PARECER NÚMERO 0511/2017 –

SOLICITANTE: Câmara Municipal de Curvelo.

OBJETO: Análise da regularidade da nova sede da Câmara Municipal de Curvelo;

RELATÓRIO TÉCNICO DE VISTORIA VISUAL

1.2 – Fissura (Laje e Alvenaria):

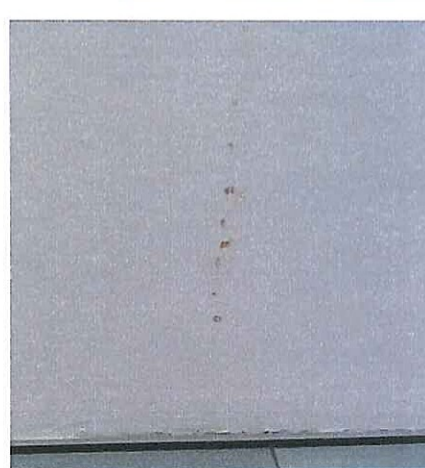
As infiltrações estão ocorrendo por fissuras (trincas) que estão em alguns pontos do prédio comprometendo a estrutura do mesmo, sendo provenientes do telhado item 1.1. Essas fissuras são decorrentes de um comportamento imprevisível da estrutura, podendo estar associadas a sobrecarga, recalques diferenciais, movimentação precoce do escoramento, falhas de resistência de materiais (concreto, inclusive), defeitos de projeto e execução.

Na alvenaria as fissuras (trincas) apresentadas podem ser decorrentes de recalque na fundação, sobrecarga na alvenaria. Elas podem surgir de dois tipos característicos: as

fissuras verticais ou horizontais que provem da ruptura por compressão ou flexão da alvenaria ou da argamassa de assentamento.

O que vai definir gravidade, representatividade, abrangência, responsabilidades, causas prováveis e solução de um quadro de fissuras (trincas) em uma laje é a análise técnica. Essa análise deve envolver todos os atores do processo.

1.3 – Piso Externo:

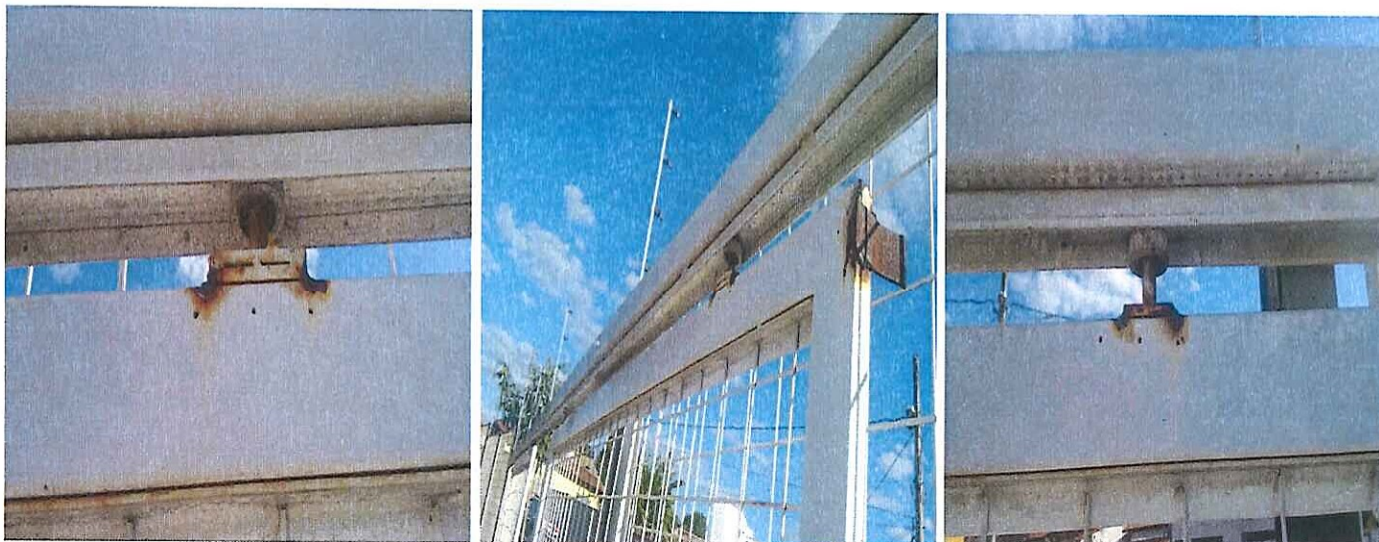
O piso da área externa apresenta problemas de deslocamento de placas e fissuras (trincas), podendo ser em decorrência na execução da etapa de assentamento, isso ocorre quando não se respeita o tempo aberto da argamassa colante ou ao utilizá-la 2 horas após a adição de água, e não respeitar a junta de assentamento. A argamassa deve ser apropriada para aquele ambiente sendo passada em 2 demãos, uma no chão e outra na placa de piso.

Constatou-se, por uma das notificações feitas à Empresa contratada, que a argamassa usada na execução foi ACI, enquanto deveria ter sido usada argamassa ACIII.

O piso de borracha situado na entrada principal esta soltando, onde se observa que a sua execução não foi correta, pois o adesivo não foi aplicado adequadamente, de modo que comprometeu a funcionalidade e a segurança das pessoas que acessam a câmara.

O piso intertravado da entrada secundaria e do estacionamento encontra-se com recalque em alguns pontos e com crescimento de ervas daninhas, apresenta falhas de execução, a preparação do subleito (terreno natural) através de compactação e nivelamento e finalmente espalha-se, por varredura, areia fina sobre o piso para o preenchimento das juntas e executa-se a compactação final com placa vibratória para que as juntas fiquem totalmente preenchidas com areia, com isso comprometendo o aspecto de limpeza e estética do prédio.
